Rio de Janeiro, 14 de maio de 2021

**Objetivo:** Esclarecimentos pedidos referentes ao edital das obras de ampliação e modernização do Cais da Gamboa entre os cabeços 100 e 124 no Porto do Rio de Janeiro - Regime de Contratação da Estatal 02/2020.

**Figura I – Detalhamento previsto no projeto**

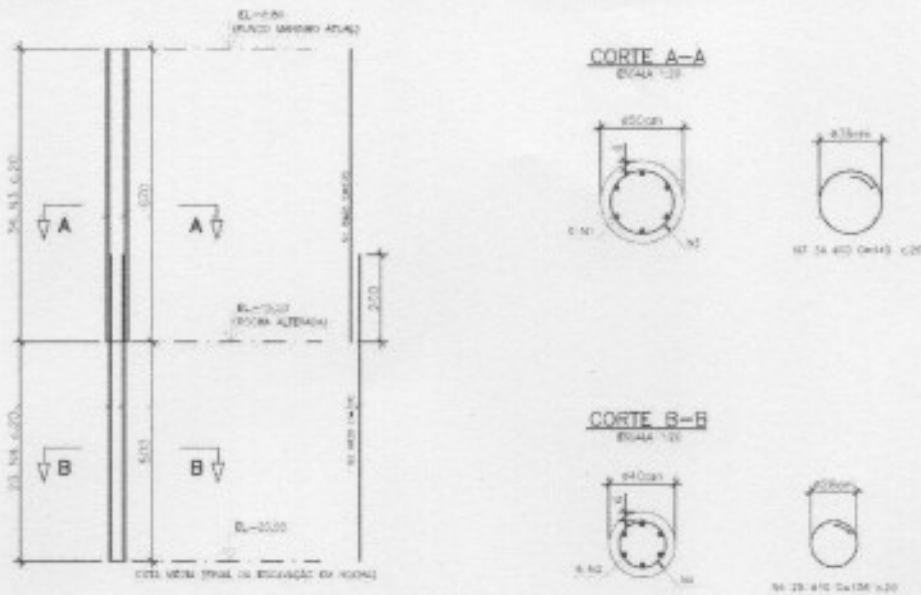
De acordo com a composição de estaca raiz do sicro, trazida acima, já está precificado no serviço de perfuração a utilização de 20,79 kg de aço por metro de estaca raiz. Assim, ao multiplicar esse consumo pela quantidade total de perfuração submersa (15.072,0 m), encontramos que já está computado 313,35 t de aço para as estacas raiz. Salienta-se que esta unidade está considerando no orçamento de referência para o trecho em solo a composição de estaca raiz de 50 cm, a qual prevê o consumo de 26,55kg de aço por m, aumentando ainda mais a quantidade de aço considerada.

O projeto prevê na figura abaixo o detalhamento para a armação das estacas raiz.

Conforme detalhe executivo, a cada vão, 3 estacas raízes serão armadas.

Esse detalhamento perfaz um total de aproximadamente 300 t de aço, considerando que 3 em cada 5 do total de 1.276 estacas raiz é armada.

Assim, esse item deveria ser totalmente excluído da planilha orçamentária, por já estar incluído no preço dos itens 2.2.2.1 e 2.2.2.2.

Foi feita a retificação na planilha Rev4, onde foram criadas as composições auxiliares:

As composições auxiliares CPA-2306180 e CPA-2306071 são exclusivamente para a perfuração em solo e em rocha, respectivamente, sem a execução da argamassa e da armação,

O item 2.2.2.4 foi mantido na planilha Rev4, onde está considerada a execução da armadura necessária para as estacas raiz.

**Figura II – Detalhamento previsto no projeto**

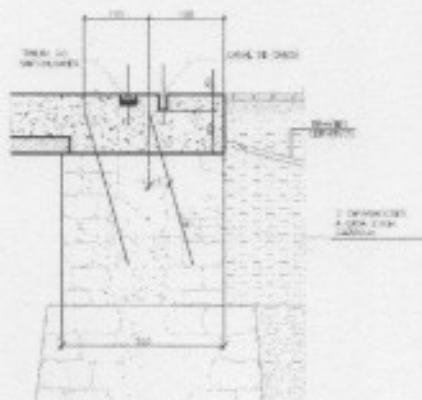
Perfuração, fornecimento e instalação de chumbadores

Conforme projeto (detalhe abaixo), os chumbadores serão duas barras de 1" dispostos a cada 2,50 m, com 3,00 m de comprimento, conectando o novo trecho a ser ampliado ao muro de pedra existente. Pelo detalhe serão perfurados aproximadamente 2,20 m no muro de pedra.

Para definição do comprimento de perfuração definiu-se a quantidade de pontos de chumbadores (606,7m de cais dividido por 2,5 m) que foi de 243, vezes 2 (2 chumbadores por ponto) e multiplicou-se pelo comprimento de 2,20, chegando-se a 1.069,20m, contra 2.000,00 m em planilha.

Para fornecimento e instalação foi considerado 3 metros, que multiplicados por 243 pontos e por 2 chumbadores/ponto, resultaram em 1.458,00m.

<As diferenças nas quantidades considerada na planilha estimada Rev4 ficou em:

- 2.2.3.6 - Fornecimento e montagem dos tirantes: – 325 m (diferença de – 10,23%);
- 2.2.3.7 - Injeção de nata nos tirantes: – 325 m (diferença de – 10,23%)
- 2.2.3.2 - Perfuração em solo – tirantes: 2.215,00 m perfuração em solo, para execução

de tirantes: – 325 m (diferença de – 14,67%)>
